**PROCÈS VERBAL**  
des travaux de la grande commission nautique du mardi 15 décembre 2015  
relative au projet d'agrandissement du port de Port-La Nouvelle (11)

**RÉUNION DE LA GRANDE COMMISSION NAUTIQUE**

La grande commission nautique (GCN) s'est réunie le mardi 15 décembre 2015 pour émettre un avis consultatif sur le projet d'agrandissement du port de Port-La Nouvelle.

ETAPE 6

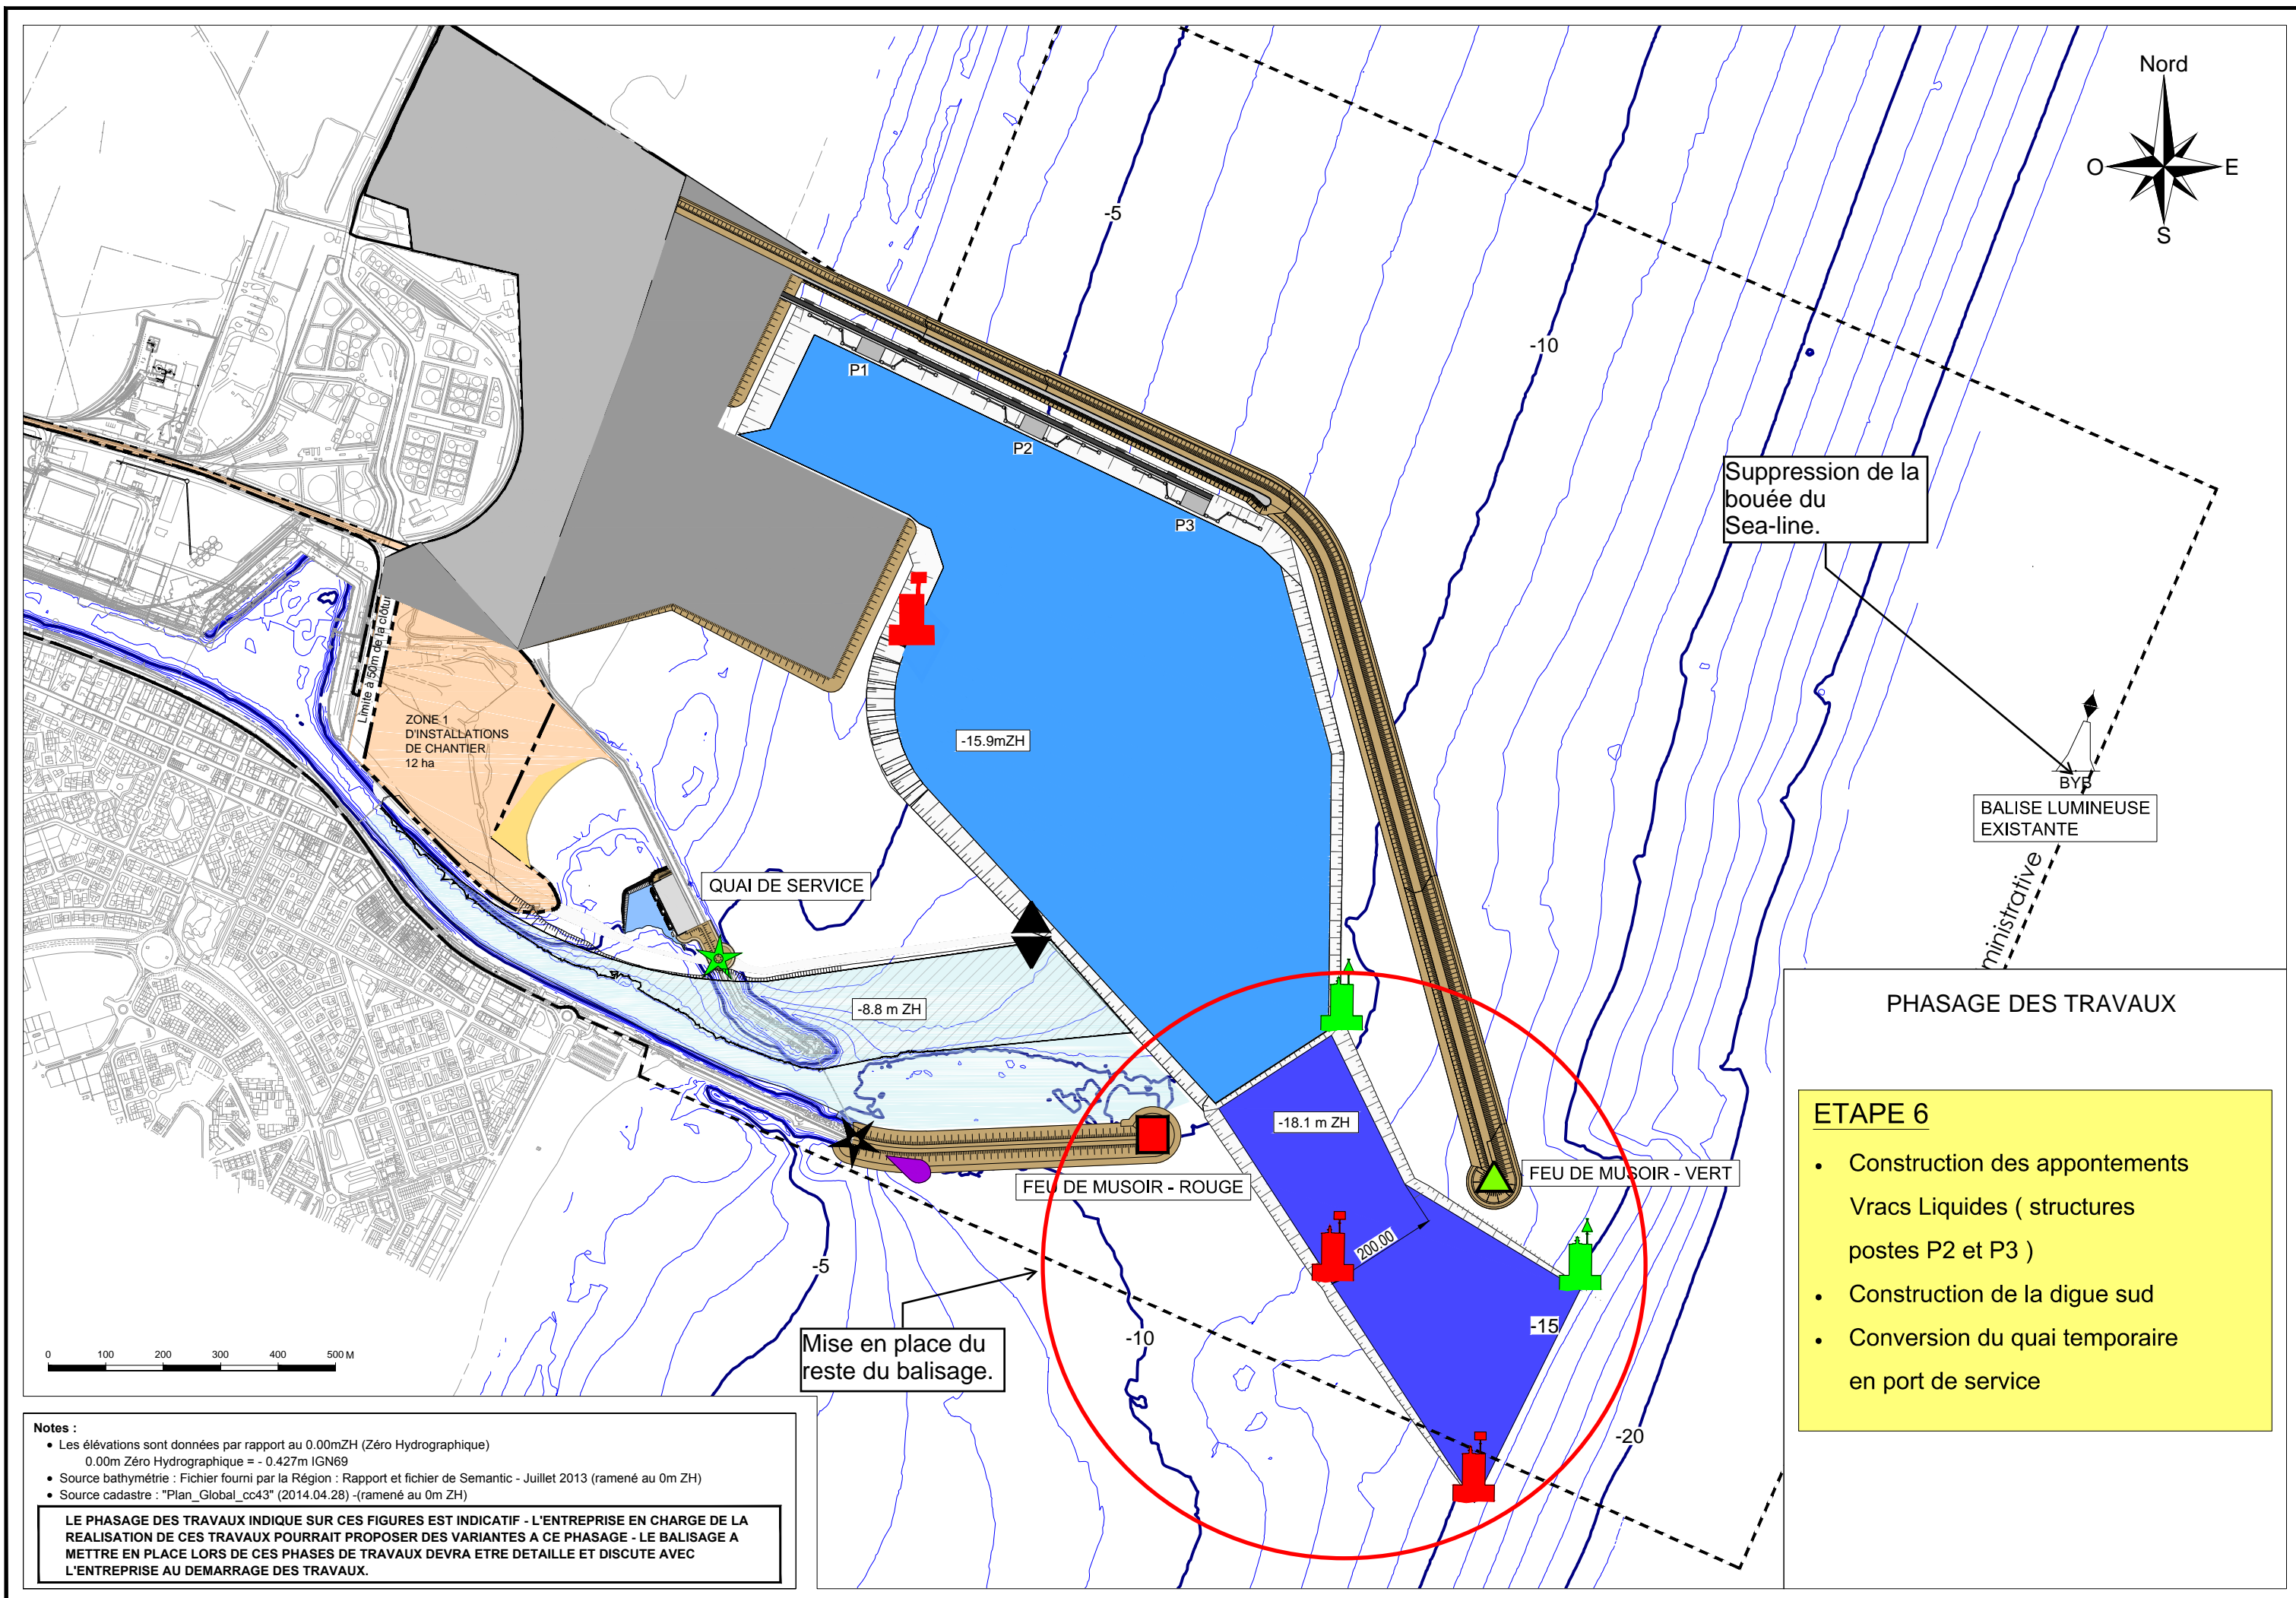
Il est proposé et discuté en séance l'ajout d'une marque latérale tribord en limite Est du chenal dragué, au niveau de la séparation marquant les zones draguées à -18,10 m/ZH et celles draguées à -15,90 m/ZH : cette bouée deviendrait la bouée n° 5 (portée de 2MN). Elle ne sera cependant pas considérée comme ESM<sup>3</sup> par le service des phares et balises qui estiment que cet équipement relève du confort dans la mesure où il n'est pas nécessaire du point de vue de la sécurité nautique.

M. Frédéric DAUX estime que ce marquage est important car il permet de savoir où est la limite du chenal dragué et matérialise la remontée significative des fonds au-delà.

Par ailleurs, la bouée du Sea-Line peut être supprimée une fois le démantèlement complet du terminal pétrolier (Sea-Line et coffres démontés) effectué et la zone d'évolution des pétroliers correspondante supprimée.

PLAN  
 DE BALISAGE MARITIME  
 FOLIO 1

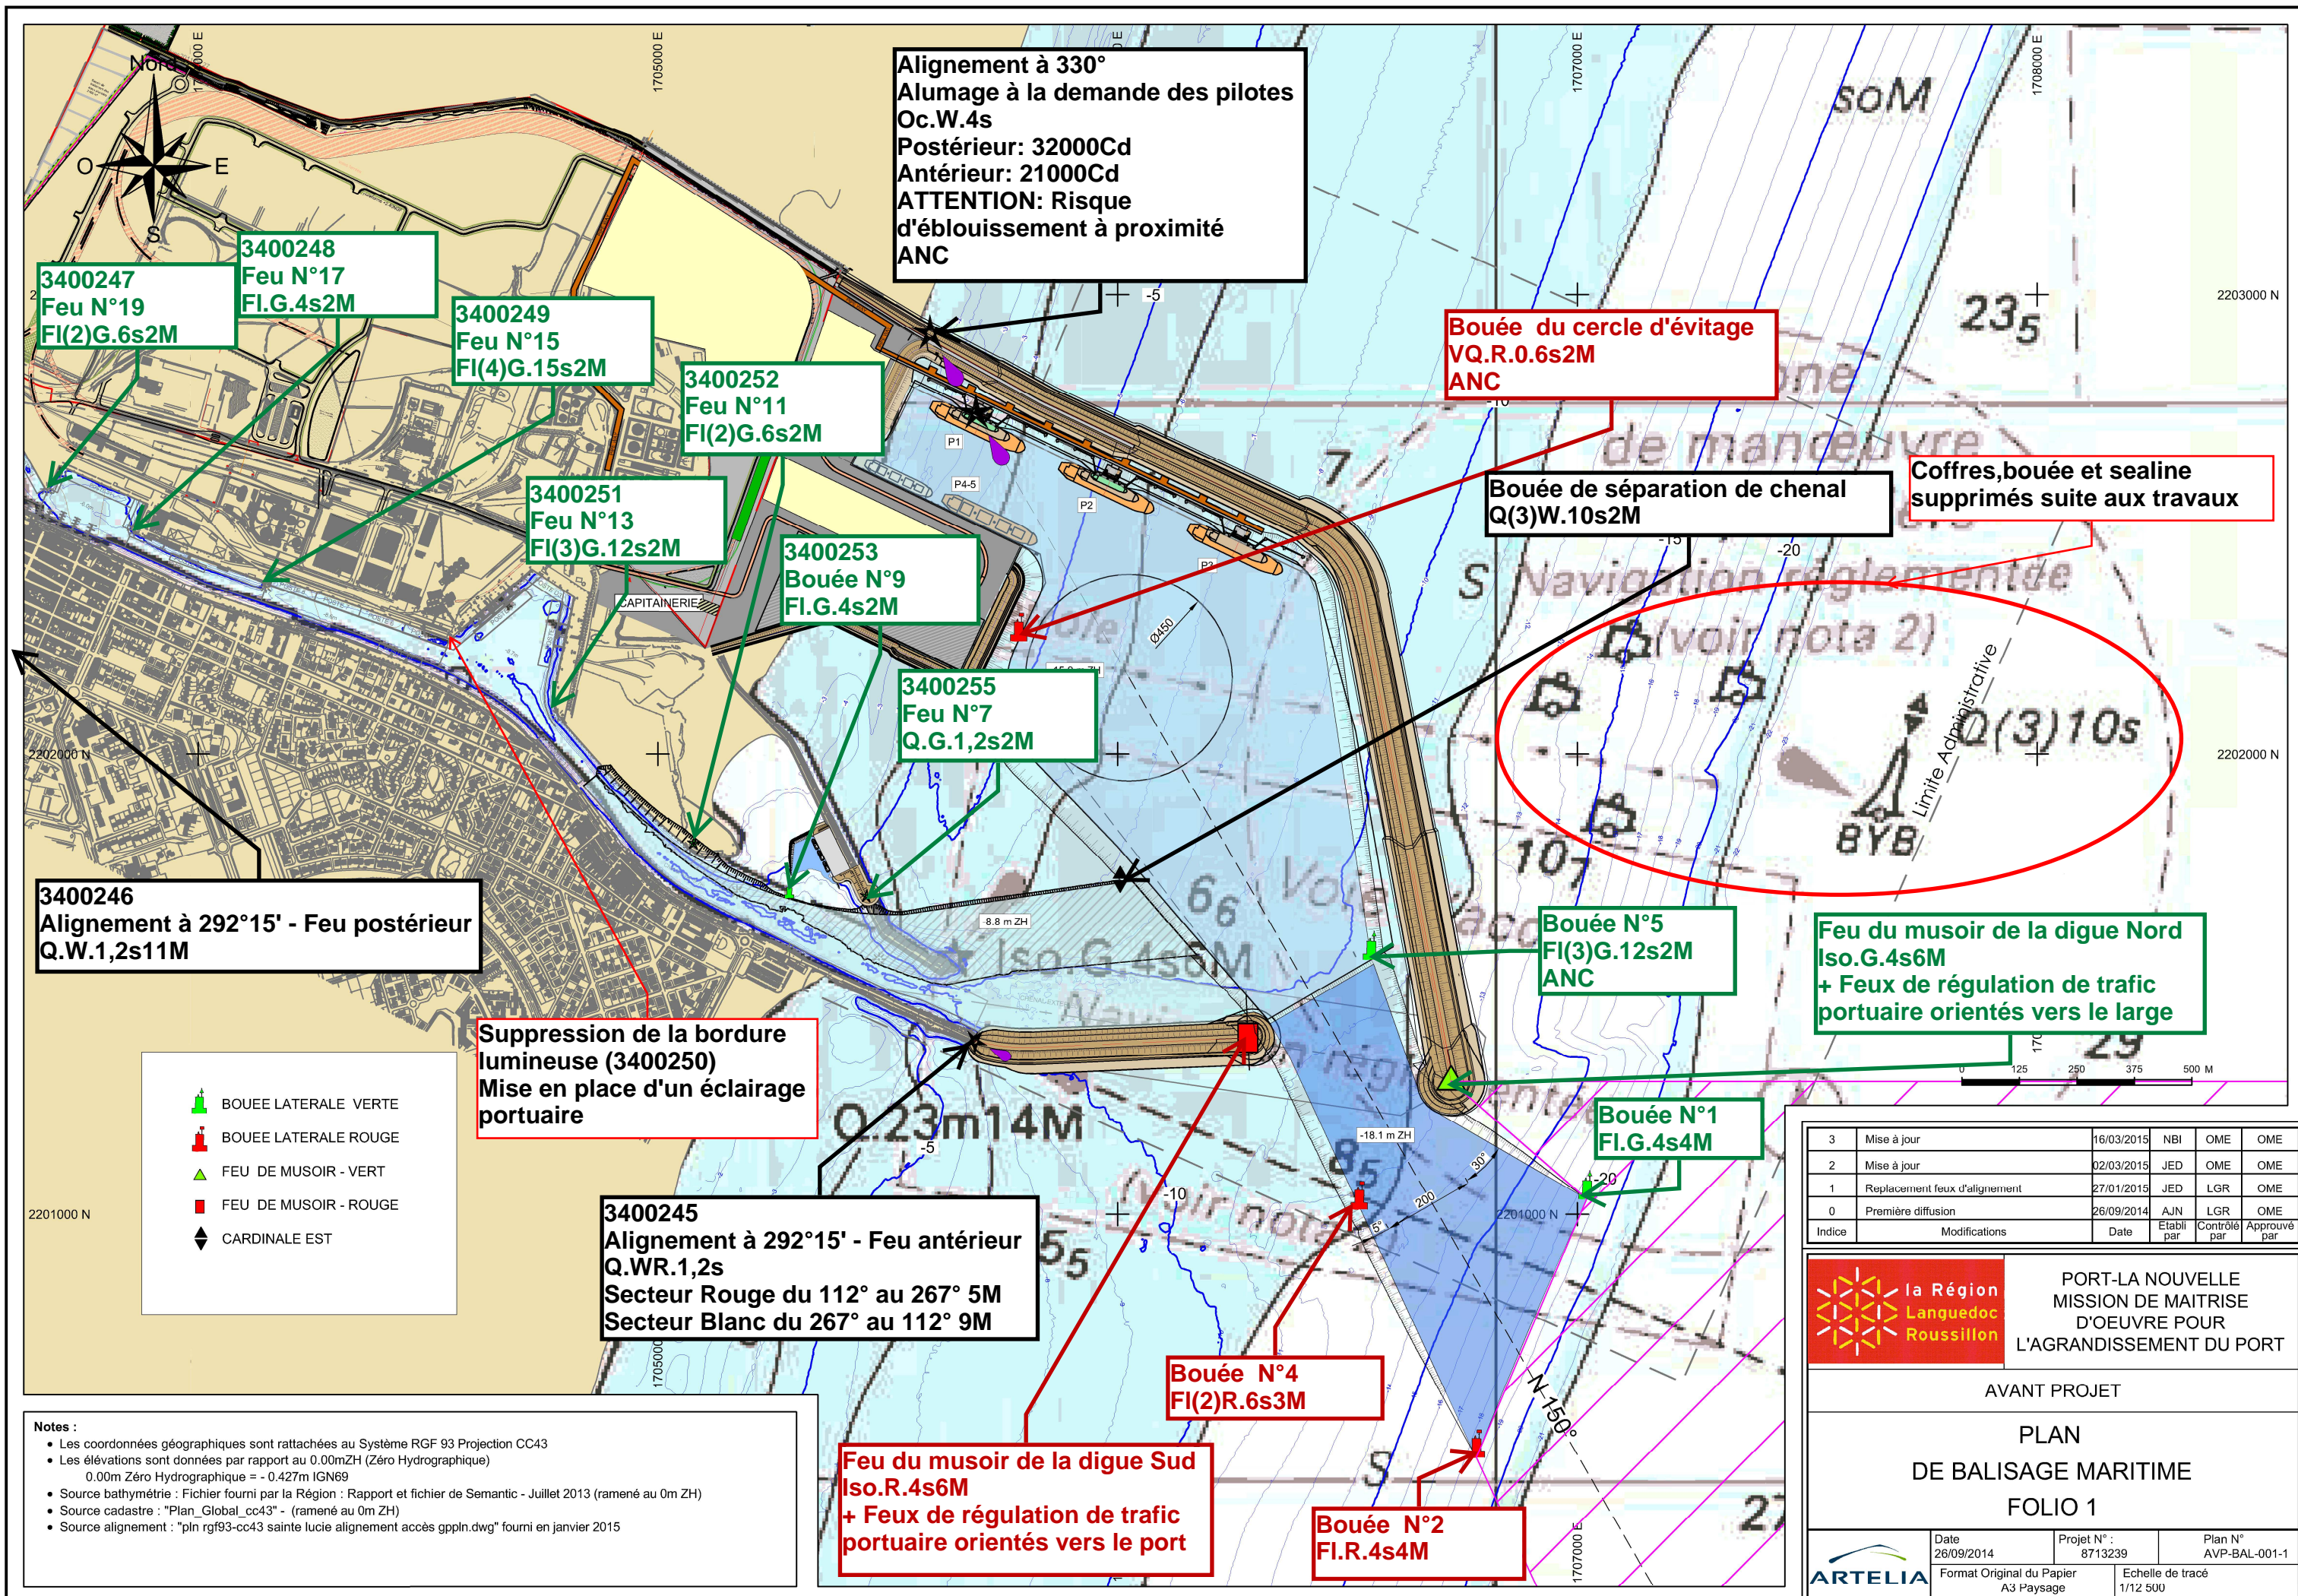
Afin de disposer d'un repère supplémentaire dans le chenal d'entrée vers la darse Nord et la zone d'évitage, les pilotes demandent la mise en place d'un alignement : le SPBM propose son installation au niveau du poste 1 par la mise en place de deux amers qui seraient matérialisés par deux mâts, le mât antérieur sur la plateforme du poste 1 et le mât postérieur situé à 200 m en retrait ; ces mâts seraient complétés par des feux de nuit d'une portée de 2,5 à 3 MN. Le SPBM considère que cet alignement reste du confort et précise qu'il sera donc classé en ANC.

Le président souligne l'intérêt de disposer d'un alignement pour évaluer la dérive mais fait valoir dans ce cas de figure son caractère peu opérant ou fonctionnel en raison du trop faible écartement des deux feux. L'écartement de 200 m entre les deux marques sont insuffisants pour fournir un bon alignement notamment pour couvrir la digue Sud. Il faudrait donc pouvoir écarter davantage les 2 mâts. Le port jouxte à ce niveau-là la réserve naturelle de Ste Lucie. Aucune autorisation n'a été à ce jour accordée pour l'implantation d'un mât au sein de cette réserve. Le porteur de projet répond que d'autres solutions ont été étudiées mais qu'elles n'ont pas abouti : par exemple, la solution consistant en la mise en place d'un feu de guidage : dans la mesure où il sera situé relativement haut, il demeurera extrêmement sensible aux vibrations dues au vent et notamment à la Tramontane. En séance, la solution consistant à positionner le 1<sup>er</sup> feu d'alignement sur le duc d'albe en extrémité du terre-plein est évoquée. Le porteur de projet précise qu'il est difficile de se prononcer sur les avantages que procurerait cette solution car les conditions d'amarrage et de navigabilité doivent être étudiées précisément, et que lors des simulations de navigabilité cette zone était particulièrement sensible, éléments confirmé par M. PEROTIN pilote expert.

Le président propose de faire mentionner dans les conclusions que la GCN recommande de trouver une solution plus satisfaisante.

Le porteur de projet insiste en conclusion sur la question de l'alignement au 330°, qui reste le dernier point délicat à travailler. Il précise qu'il a bien entendu les besoins exprimés par les marins professionnels du port et qu'il va s'attacher à y répondre de la façon la plus appropriée qui soit.

Afin de faciliter la manœuvre, au niveau du cercle d'évitage, la GCN valide la mise en place d'une bouée latérale bâbord située au pied du talus.

- la mise en place du feu n° 7 tribord d'extrémité du futur quai de service (actuelle digue Nord qui sera recépée) ;
- la suppression de la bouée latérale tribord amont du chenal d'accès (étape 0) ;
- enfin, le déplacement de la bouée latérale tribord aval à son emplacement définitif acquis dès l'étape 0.
